北京市交通委员会

京交函〔2023〕379号

北京市交通委员会关于北京昌平区朱辛庄 CP01-0701、0801 街区控制性详细规划 (街区层面)(2021年-2035年)区域 交通评估的审查意见

地块编号：CP01-0801-22~38

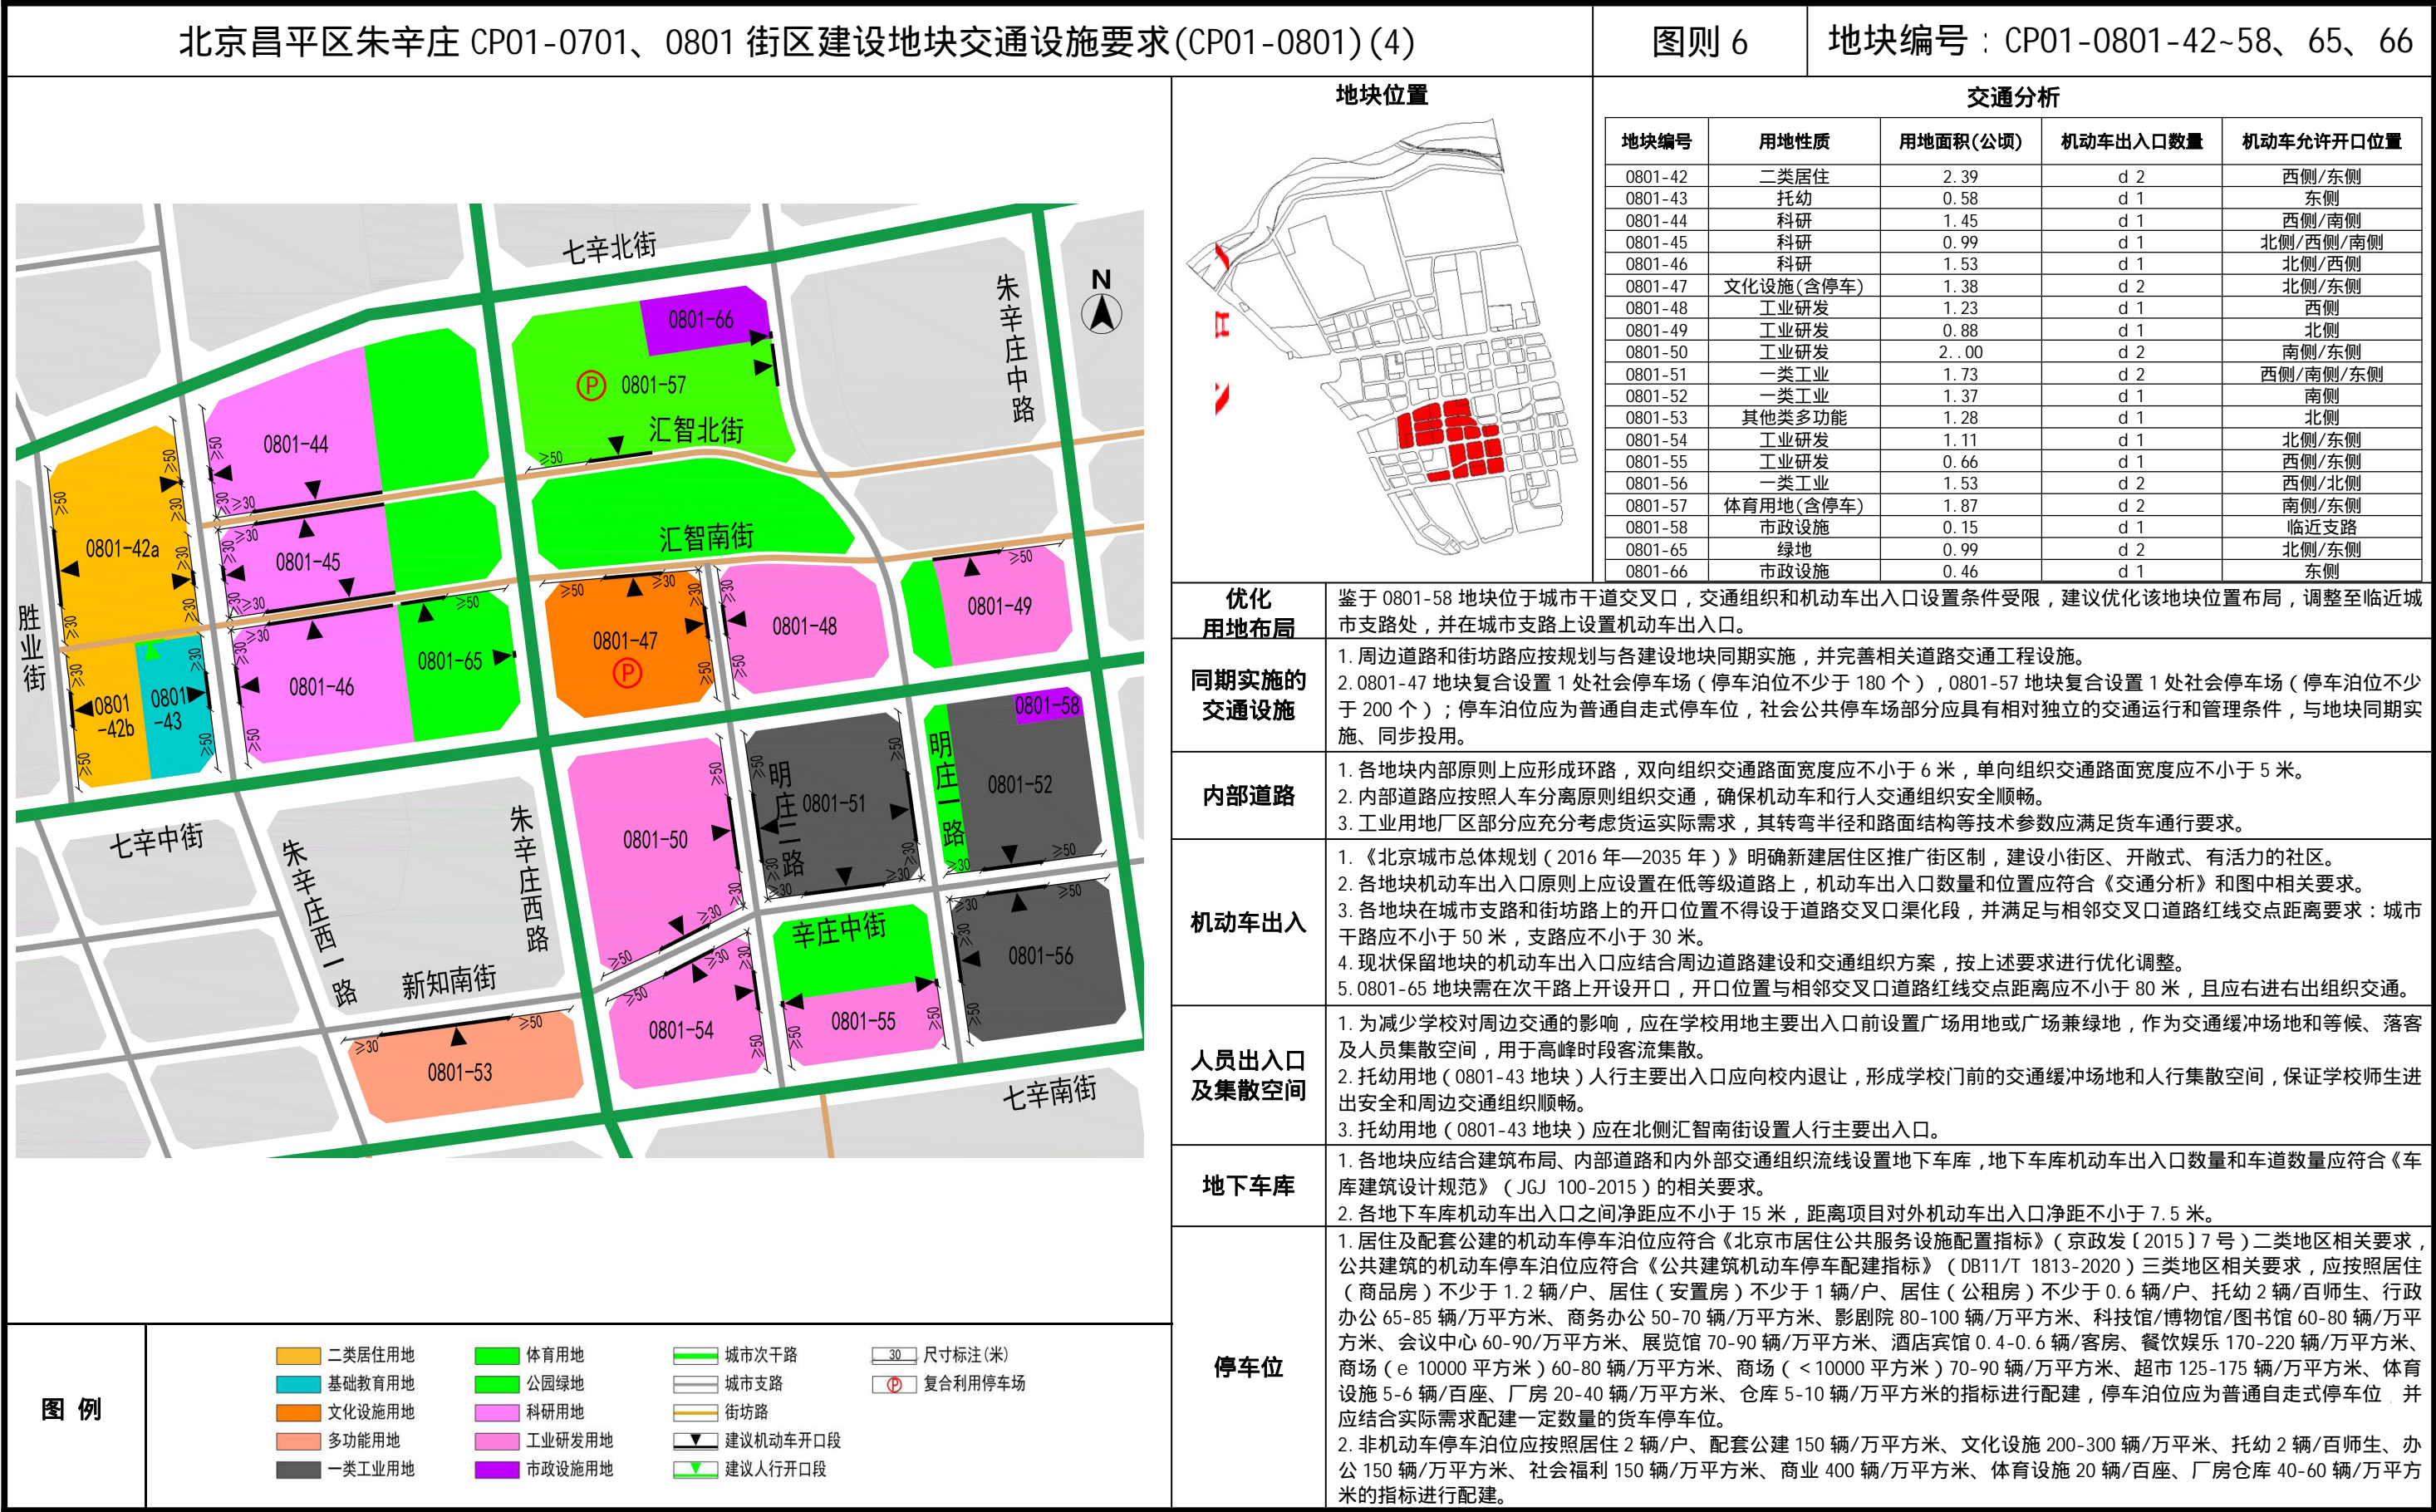
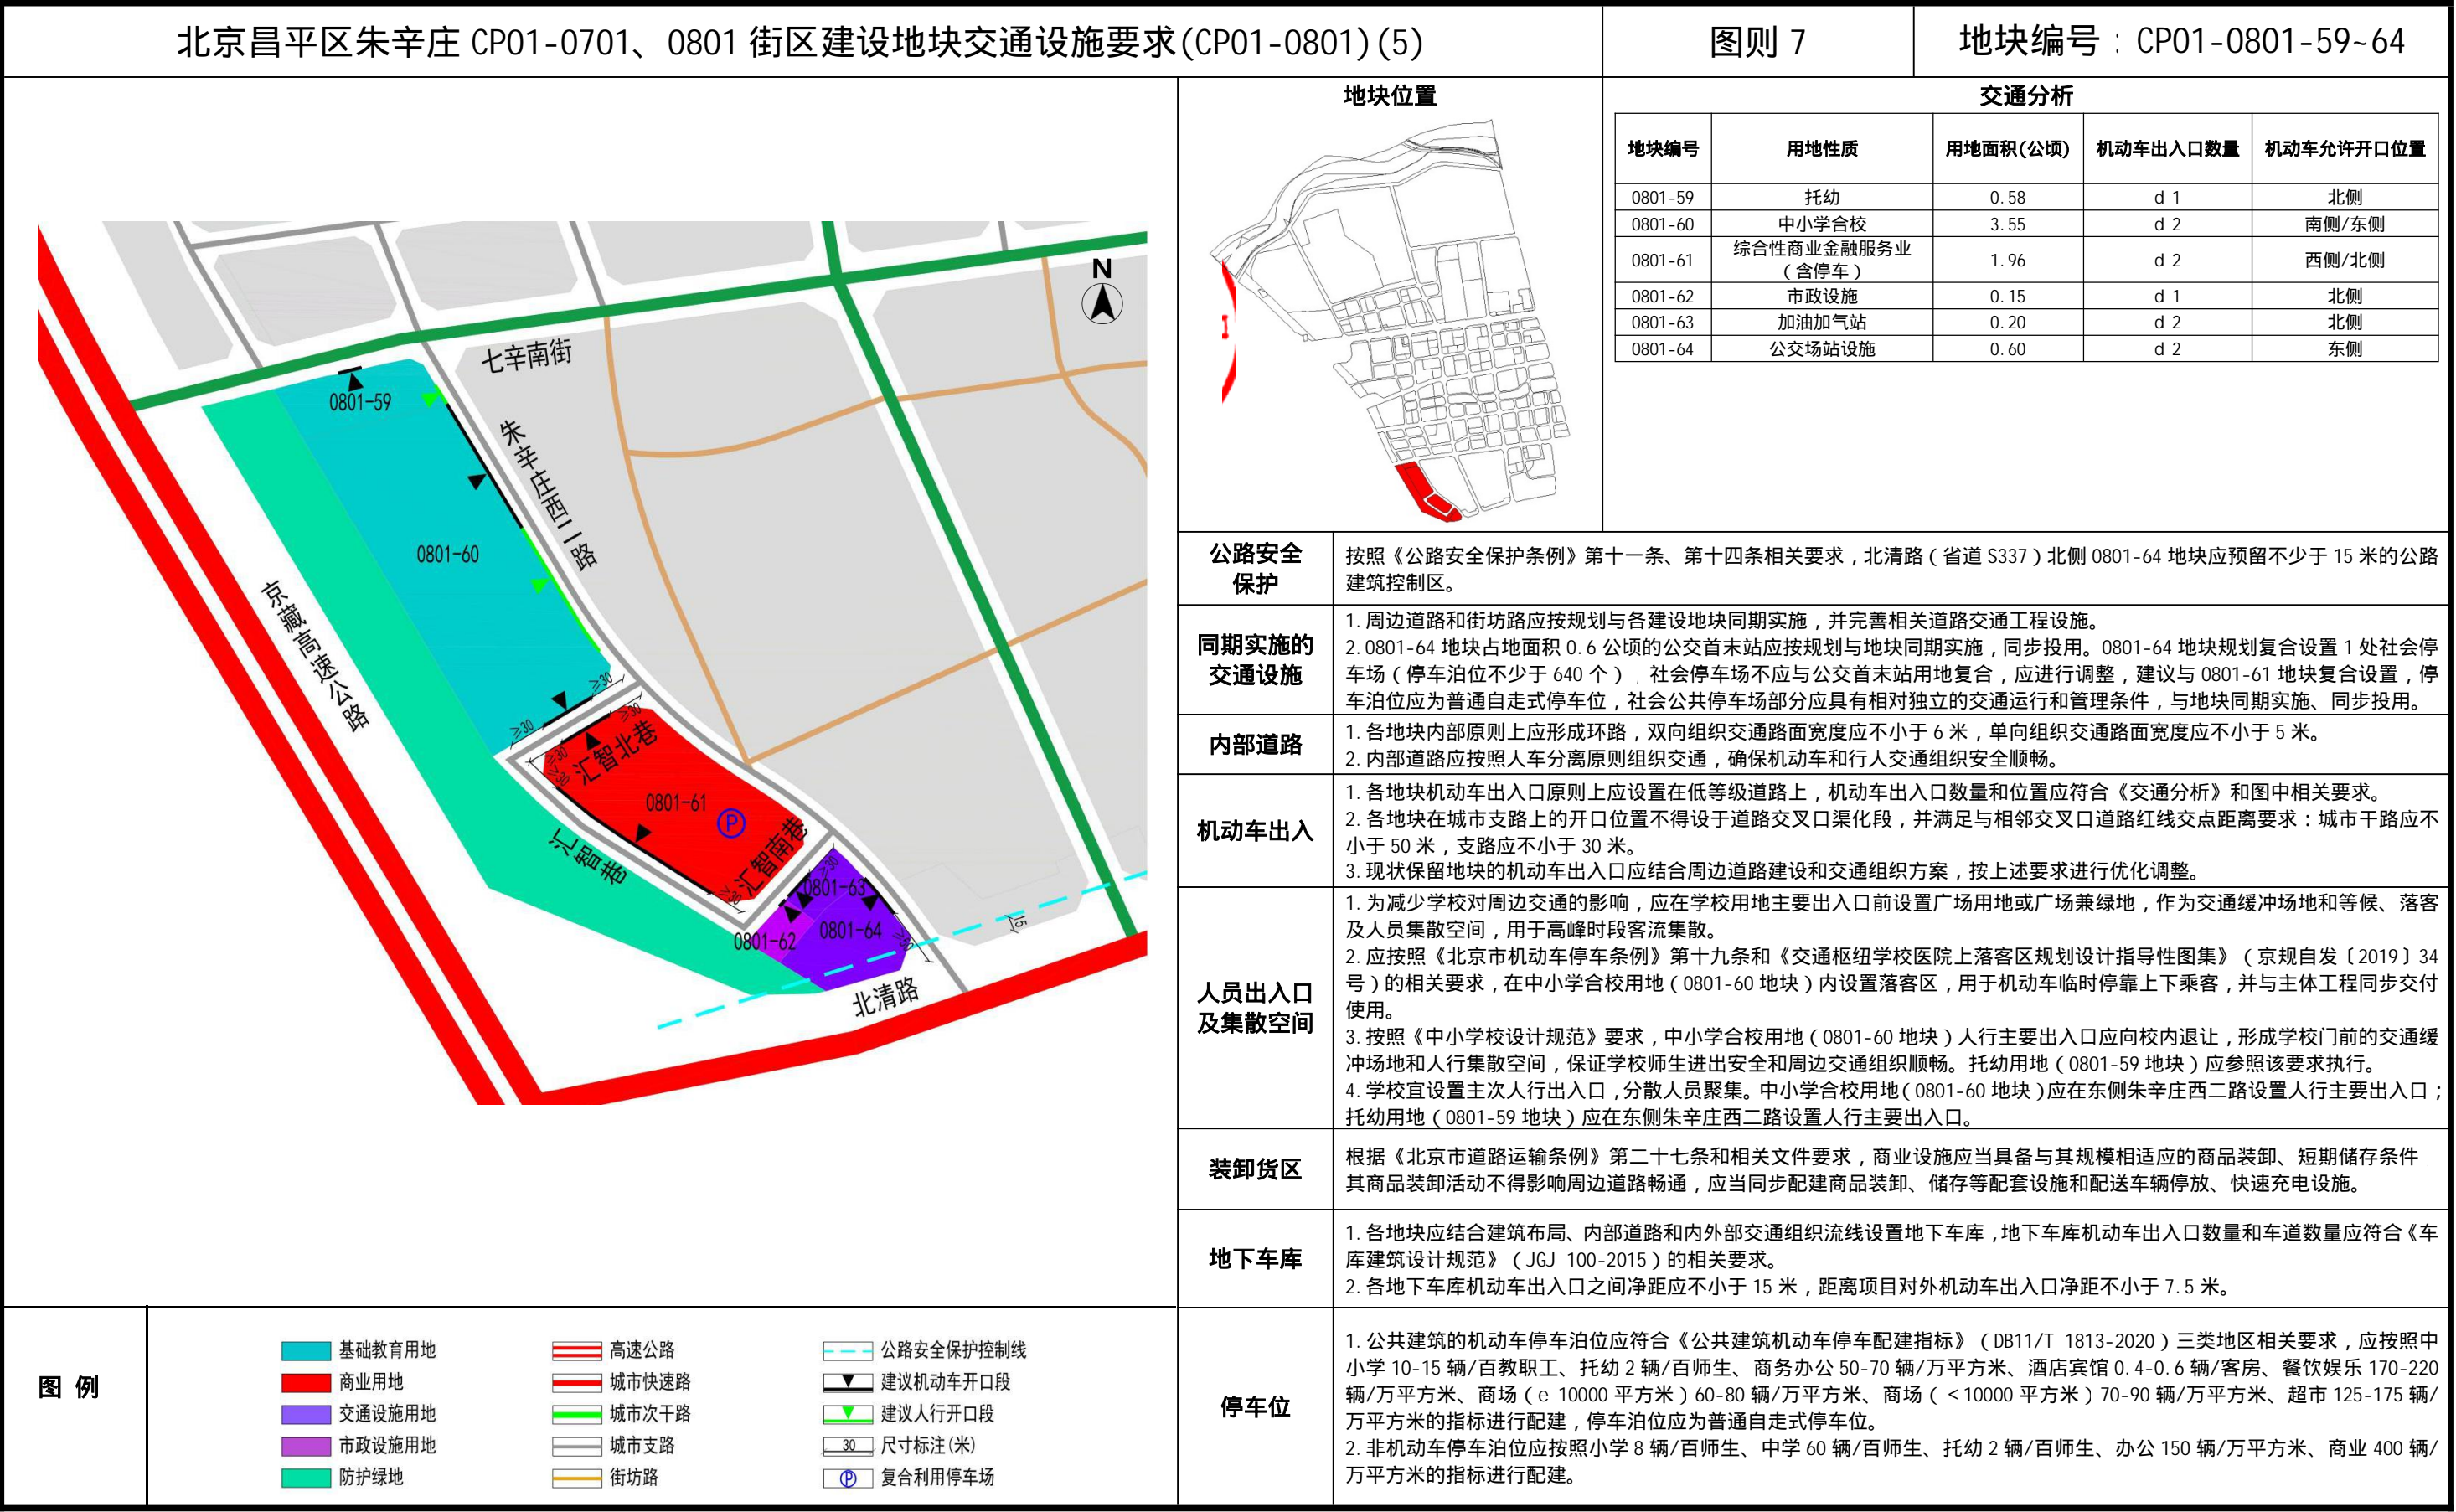
(1) 0801-26 地块在满足自身停车配建基础上,设置不少于 160 个社会公共停车位(图则 5);

1. 周边道路和街坊路应按规划与各建设地块同期实施，并完善相关道路交通工程设施。
2. 0801-26 地块复合设置 1 处社会停车场（停车泊位不少于 160 个），停车泊位应为普通自走式停车位，社会公共停车场部分应具有相对独立的交通运行和管理条件，与地块同期实施、同步投用。
3. 0801-29 地块占地面积 1.09 公顷的公交枢纽用地应按规划实施。

- 1.《北京城市总体规划（2016年—2035年）》明确新建居住区推广街区制，建设小街区、开敞式、有活力的社区。
- 2.各地块机动车出入口原则上应设置在低等级道路上，机动车出入口数量和位置应符合《交通分析》和图中相关要求。
- 3.各地块在城市支路和街坊路上的开口位置不得设于道路交叉口渠化段，并满足与相邻交叉口道路红线交点距离要求：城市干路应不小于50米，支路应不小于30米。
- 4.现状保留地块的机动车出入口应结合周边道路建设和交通组织方案，按上述要求进行优化调整。
- 5.0801-29、0801-33地块因条件受限需在次干路上开设开口，开口位置与相邻交叉口道路红线交点距离应不小于80米，且应右进右出组织交通。

1. 为减少学校对周边交通的影响，应在学校用地主要出入口前设置广场用地或广场兼绿地，作为交通缓冲场地和等候、落客及人员集散空间，用于高峰时段客流集散。
2. 托幼用地（0801-36 地块）人行主要出入口应向校内退让，形成学校门前的交通缓冲场地和人行集散空间，保证学校师生进出安全和周边交通组织顺畅。
3. 托幼用地（0801-36 地块）应在南侧青育街设置人行主要出入口。
